FIDEICOMISO DE ADMINISTRACIÓN Y GARANTÍA AGUA Y SANEAMIENTO DE MALDONADO

Llamado Público N° 01/2024

COMUNICADO N° 07

03/02/2025

Consulta N°61

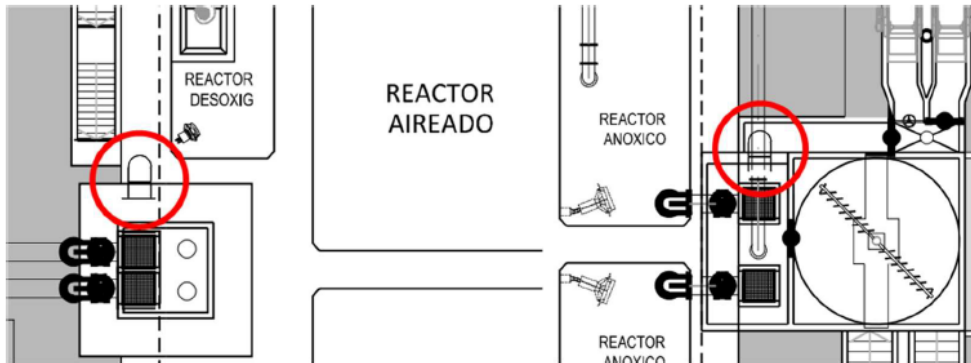
¿Cuál es el volumen de las cámaras de cubicación de purga de lodos? Posibilidad de instalar caudalímetros en vez de cámara de cubicación.

En cuanto al volumen de las cámaras de cubicación de purga de lodos, el mismo deberá ser determinado por el proyecto ejecutivo; por lo cual la responsabilidad de su dimensionado será del contratista, el cual deberá ser justificado. Cada empresa en su oferta en función del anteproyecto que desarrolle deberá considerar el volumen que entienda necesario contemplándolo en su precio.

No se aceptará la posibilidad de instalar caudalímetros.
